### Nota Aclaratoria No. 1 al Proceso de Licitación Pública

**“Construcción ampliación a cuatro carriles intersección Anillo Periférico -  
carretera RN-25 (Valle de Ángeles)”, con código No. 3194**

**Licitación Pública Nacional No. LPuNO-018-AMDC-154-2023**

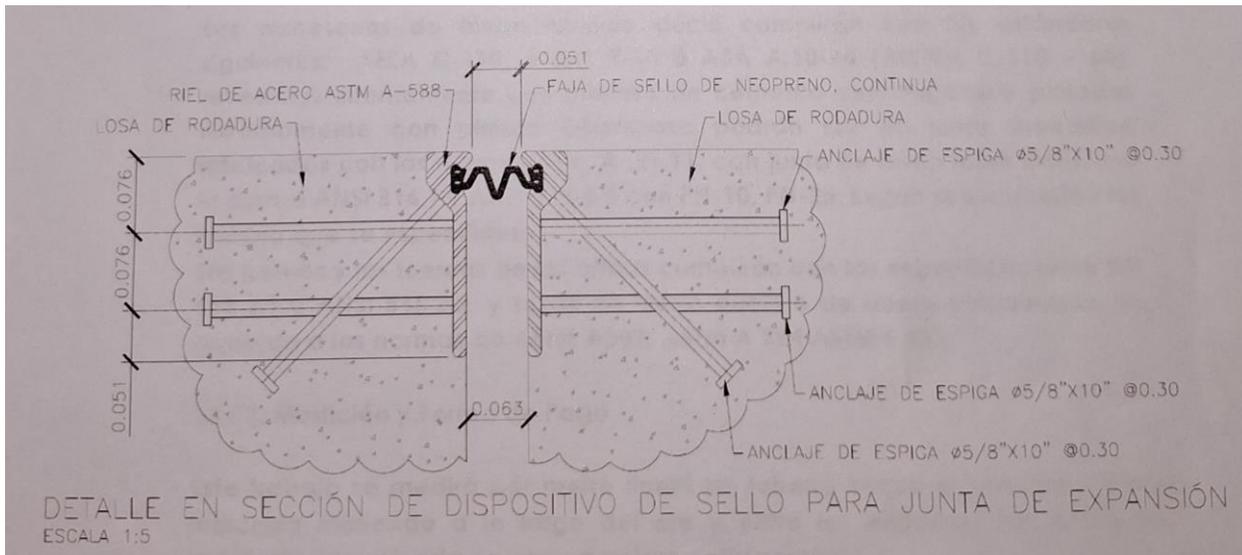
6. De acuerdo a lo indicado a los proveedores locales de vigas prefabricadas nos han informado que el tipo de viga cajón (ítem 6.08, ETE-36) no se ha elaborado en nuestro país, y generar un proceso de producción provocaría elevar el costo económico de este, por tanto, favor confirmar si es posible presentar una oferta alternativa que cumpla los criterios estructurales requeridos para la correcta ejecución de la obra.

**R/= Se hacen en sitio según plano DT-3 Proceso de construcción vigas cajón.**
